**RAPPORTO DI INTEGRAZIONE - ISTANZA DI
AUTORIZZAZIONE INTEGRATA AMBIENTALE
CENTRALE TERMOELETTRICA DI FLUMERI (AV)**

Preparato per: *Edison Spa*
Settembre 2009

Progetto: P09_EDI_077

Il presente Rapporto di Integrazione è stato preparato in risposta alla richiesta presentata dal *Ministero dell'Ambiente e della Tutela del Territorio e del Mare (MATTM) – Commissione Istruttoria per l'autorizzazione integrata Ambientale - IPPC, con comunicazione n.DSA-2009-0012505 del 22/5/09 (si veda Allegato 1A)*, di ulteriori informazioni necessarie alla Commissione IPPC per valutare la richiesta di Autorizzazione Integrata Ambientale per il progetto dell'impianto a ciclo combinato alimentato a gas naturale di Flumeri (AV).

Figura 3.1a Bilancio Idrico di Centrale in Condizioni di Media Fornitura

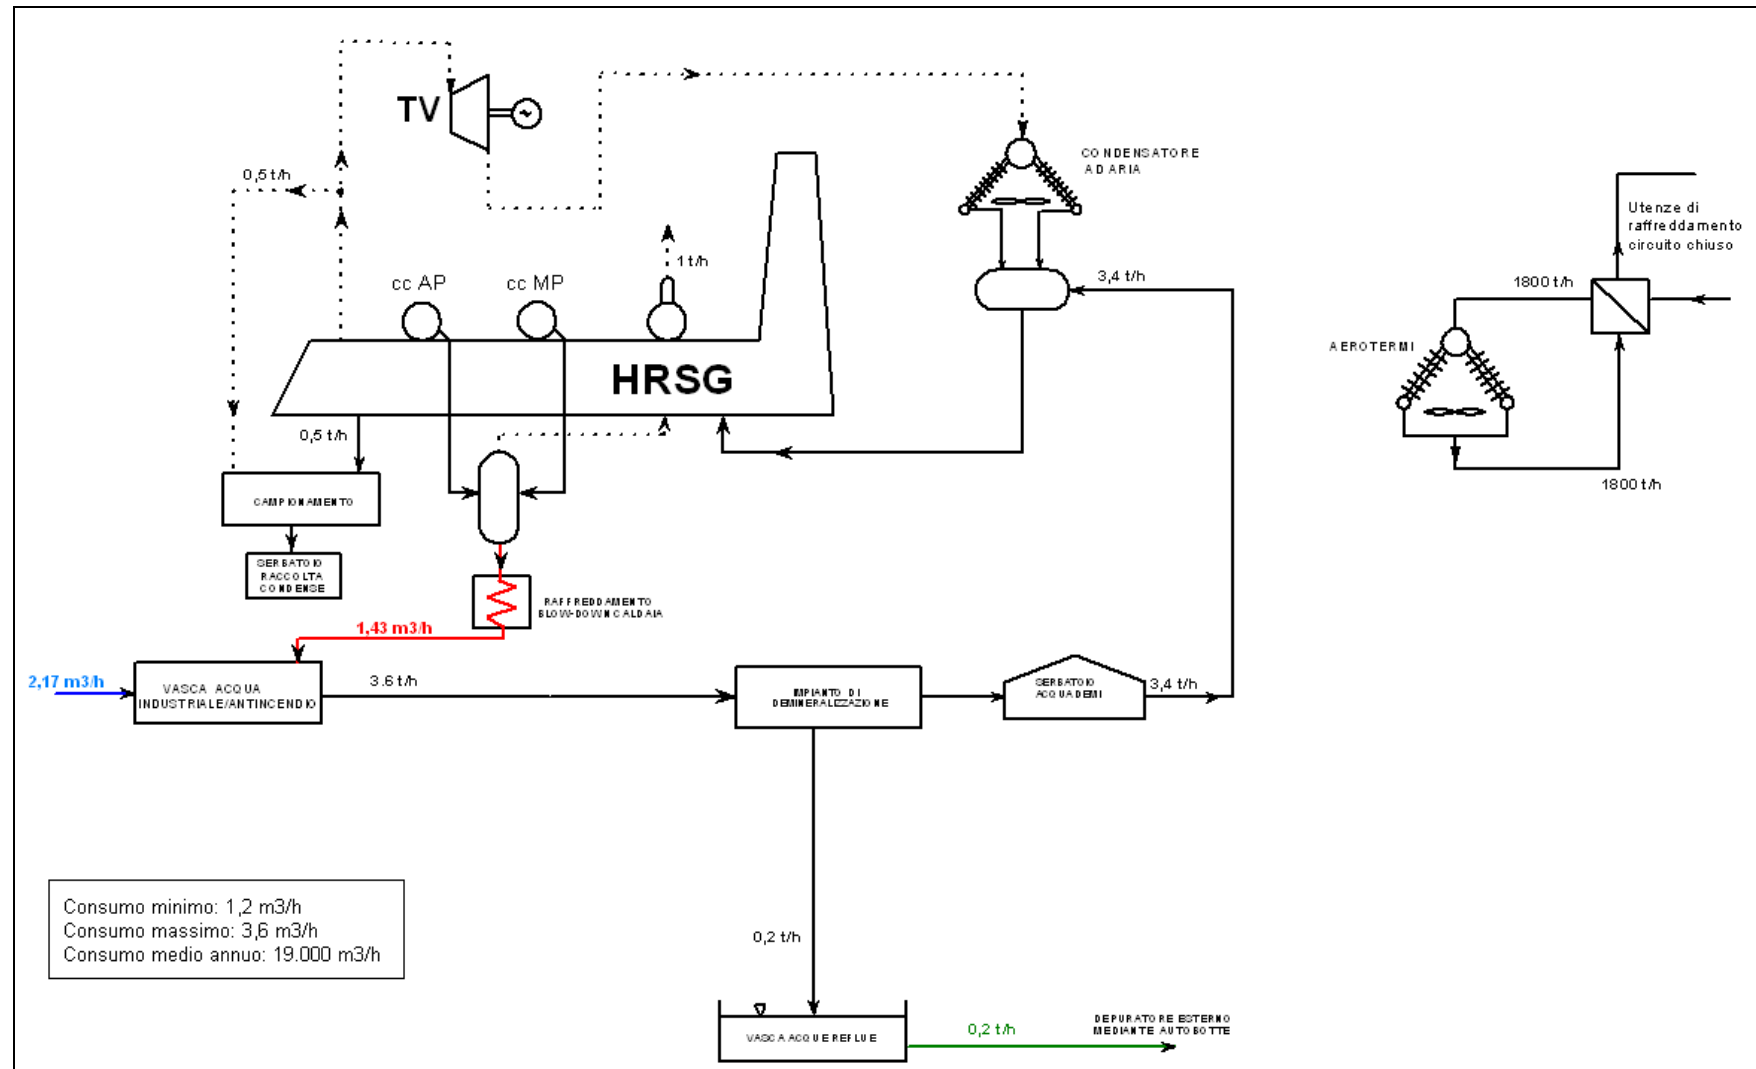
Richiesta del MATTM:” Si richiede di specificare le fonti di origine dell’approvvigionamento idrico, la dichiarazione dell’ente gestore di fornire contrattualmente la portata e la qualità dell’acqua, specificando le caratteristiche chimico fisiche dell’acqua da pozzo con autorizzazioni al prelievo da falde e dell’integrazione da acquedotto indicata in B 19”.

L’acqua industriale, necessaria alle esigenze dell’impianto, sarà fornita dallo Stabilimento IRISBUS Spa, titolare quest’ultimo di una concessione per il prelievo di acqua da n. 3 pozzi di sua proprietà, ubicati all’interno dei confini dell’impianto. La dichiarazione dello Stabilimento IRISBUS Spa di fornire contrattualmente la portata e la qualità dell’acqua ad uso industriale è riportata in *Allegato 3A* al presente documento.

I fabbisogni di acqua industriale della nuova centrale, considerando anche il miglioramento già proposto in AIA (ovvero utilizzo di aerotermini ad posto di torri evaporative per il circuito di raffreddamento degli ausiliari), sono di seguito riassunti:

- *1,2 m3/h di acqua industriale da intendersi come quantitativo minimo e 3,6 m3/h come quantitativo massimo necessario alla centrale con un valore medio anno pari a 2,17 m3/h.*

Per completezza di informazione, nella seguente *Tabella 3.1a* si riporta l’aggiornamento della *Scheda B2.2* della domanda di AIA, mentre nella *Figura 3.1a* si riporta lo schema di bilancio idrico nelle condizioni di fornitura medie:

Figura 3.3a Schema Reflui Idrici di Centrale

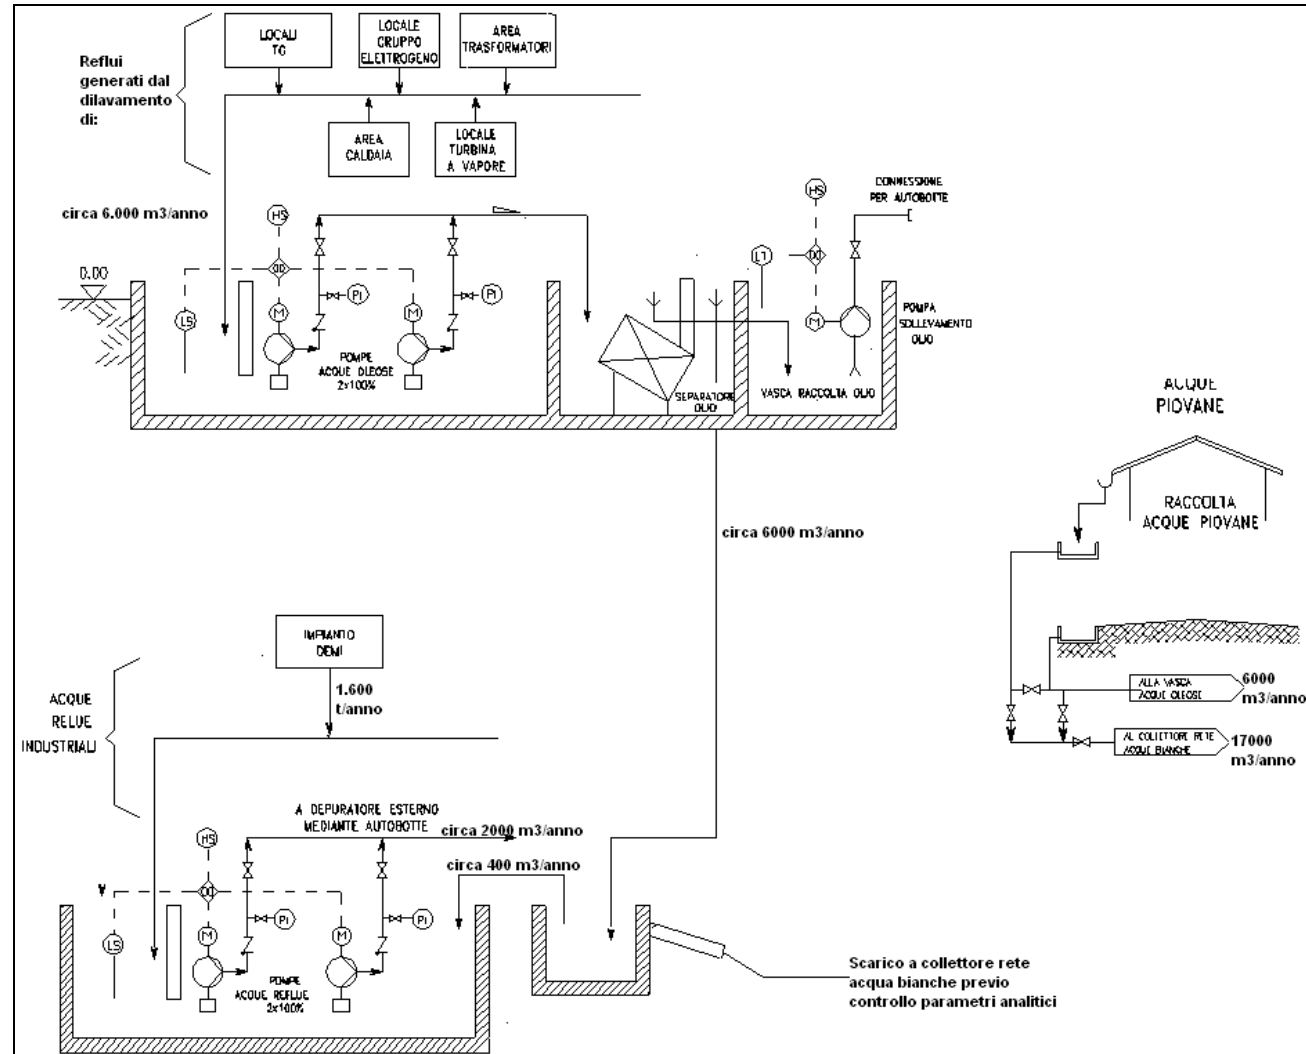
Richiesta del MATTM:” Si richiede di descrivere le modalità dell'impianto per lo scarico delle acque reflue oleose, di spurgo e drenaggio nel funzionamento a regime della centrale, in termini di continuità del flusso al corpo recettore e di quantificazione del trasporto autobotti. Fornire indicazioni tecniche sull'impianto di depurazione consortile ed indicare capacità di abbattimento di tale impianto ”.

Le eventuali acque inquinate da olio, raccolte dalla rete acque oleose, vengono inviati alla vasca di raccolta acque oleose dove, per mezzo di pompe di trasferimento, vengono inviate al disoleatore. Le acque così depurate dalla frazione oleose vengono re-immesse nella rete acque meteoriche di stabilimento ed inviate allo scarico in corpo idrico superficiale (punto di scarico S1).

Le acque di prima pioggia, ovvero i primi 5 mm di acqua piovana, vengono convogliate tramite la rete di raccolta acque meteoriche ed inviate alla vasca di trattamento acque di prima pioggia da, dove dopo sedimentazione e disoleazione, e previo controllo sono avviate alla fognatura acque meteoriche o nella vasca raccolta acque industriali per il successivo smaltimento.

Le acque piovane provenienti dalle aree non contaminate o quelle raccolte di sfioro dalla vasca di prima pioggia vengono invece raccolte direttamente dalla rete di raccolta meteoriche ed inviate al fiume al fiume Ufita (scarico S1).

I reflui biologici vengono raccolti dalla rete acque nere e convogliati alla rete fognaria consortile (punto di scarico S2).

Nella seguente *Figura 3.3a* si riporta uno schema del *Sistema reflui idrici di centrale*, con l'indicazione delle portate. Si specifica che non vi sono variazioni sostanziali nell'assetto con e senza post-combustione:

Figura 3.6.3c Campo Induzione Magnetica al Suolo per l'Elettrodotto Interrato

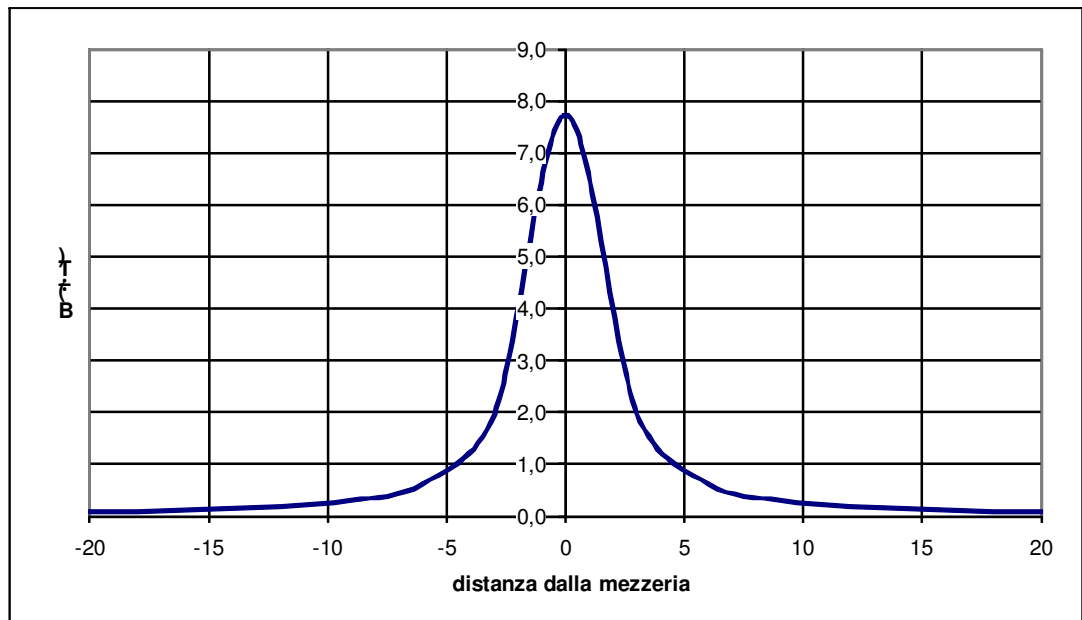
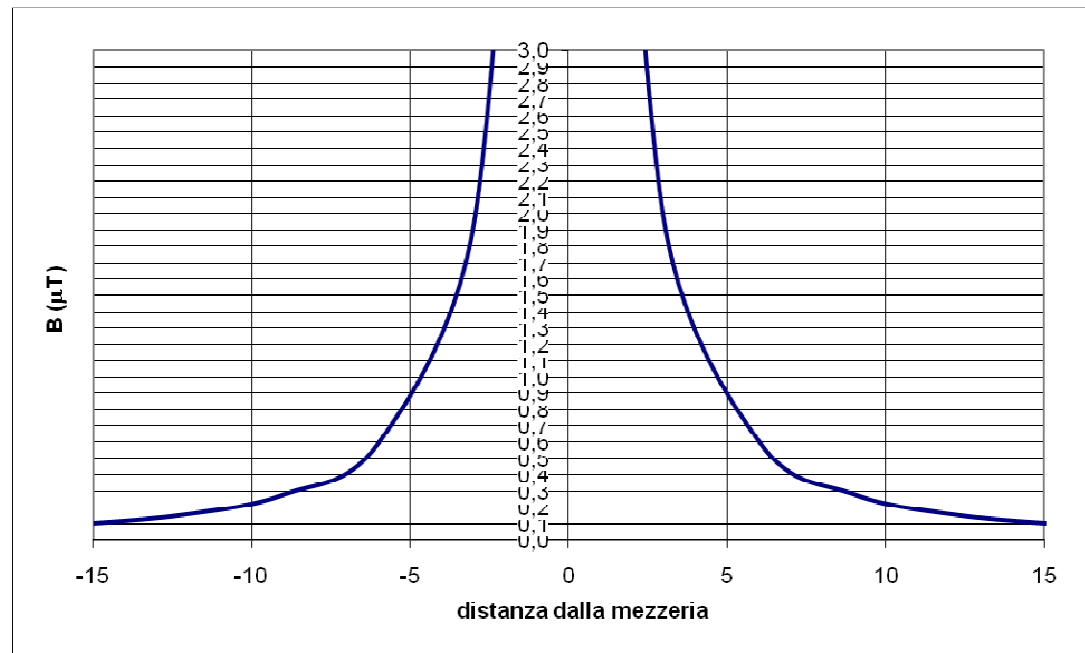
Richiesta del MATTM:” Si richiede di chiarire le competenze di gestione relative all'elettrodotto ed alla cabina di trasformazione. In particolare si chiede di specificare l'ubicazione e la tipologia di eventuali ricettori più prossimi con stima del campo EM.

I ricettori sensibili, costituiti essenzialmente da edifici adibiti ad abitazione civile, più vicini al tracciato dell'elettrodotto in cavo, sono ubicati a distanze maggiori di 10 m da esso ponendo come riferimento l'asse della linea interrata.

In Figura 3.6.3b si riporta in dettaglio il ricettore più vicino all'elettrodotto in cavo.

Nella Figura 3.6.3c si riporta l'andamento del Campo di Induzione Magnetica al Suolo valutato alle condizioni di esercizio massime e quindi in accordo a quanto previsto nel *Decreto Min. Amb. Del 29 maggio 2008 Approvazione della metodologia di calcolo per la determinazione delle fasce di rispetto per gli elettrodotti*. Come si nota per i rispettare il valore di qualità pari a 3 microtesla, è sufficiente una distanza dall'elettrodotto di circa 3 m mentre il valore di 0,2 viene ottenuto ad una distanza minima di 10 m. Pertanto ai ricettori ubicati nelle aree limitrofe al tracciato dell'elettrodotto in cavo sono rispettati non solo gli obiettivi di qualità per l'induzione magnetica pari a 3 microtesla previsti dalla normativa vigente, ma anche il valore indicato nello SIA.

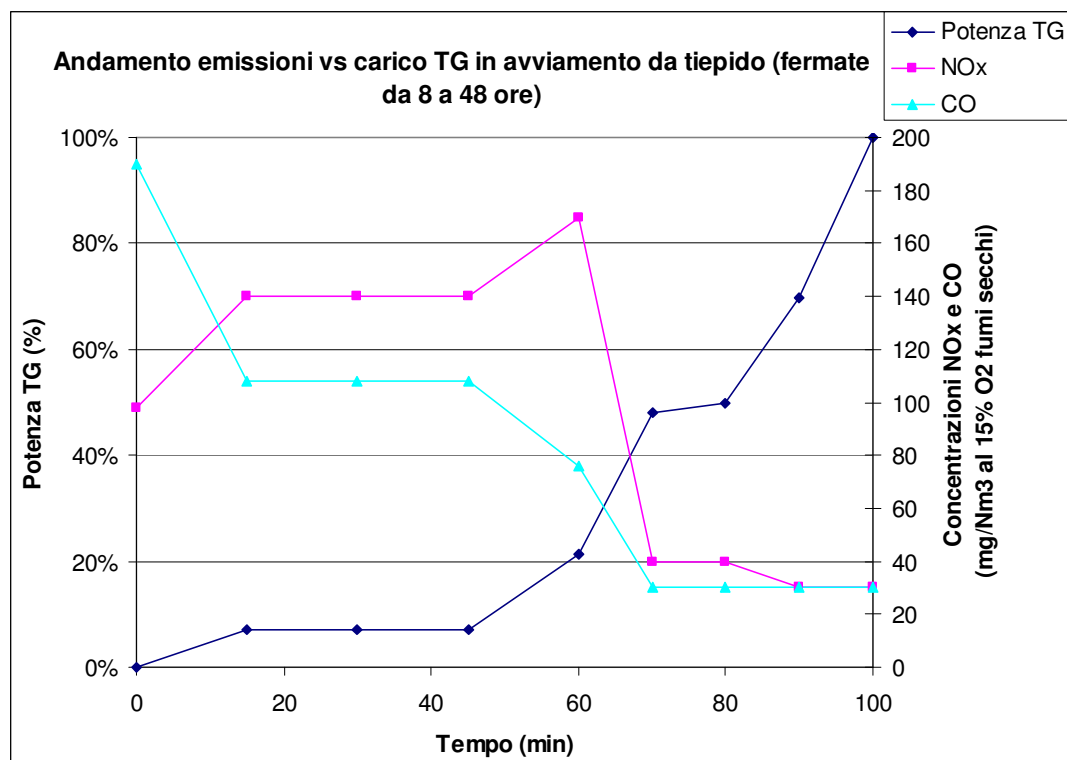
Richiesta del MATTM:” Si richiede documentazione tecnica sulla tipologia e prestazioni ambientali attese dei bruciatori DLN; si richiede di precisare nei periodi transitori di funzionamento i tempi di avvio, arresto, frequenza di avvio ed arresto del turbogas (numero e tipologia dei transitori prevedibili) nonché l'indicazione delle curve di variazione delle concentrazioni delle emissioni inquinanti di NOx e CO al variare del carico della turbina, indicando le modalità operative di gestione dell'impianto nei differenti transitori ”

Il turbogas effettuerà usualmente fermate brevi, di durata variabile tipicamente dalle 8 alle 48 ore. La tabella seguente riporta le concentrazioni di emissioni inquinanti di NOx e CO in funzione del carico della turbina (0-100%), con indicazione anche del tempo complessivo nel caso di avviamenti di questo tipo (avviamento da tiepido).

Avviamento TG da tiepido (fermate da 8 a 48 ore)			
Tempo	Potenza TG	NOx	CO
min	(%)	mg/Nm ³	mg/Nm ³
0	0	98	190
15	7	140	108
30	7	140	108
45	7	140	108
60	21	170	76
70	48	40	30
80*	50	40	30
90	70	30	30
100	100	30	30

Le curve di variazione delle concentrazioni correlate sono le seguenti:
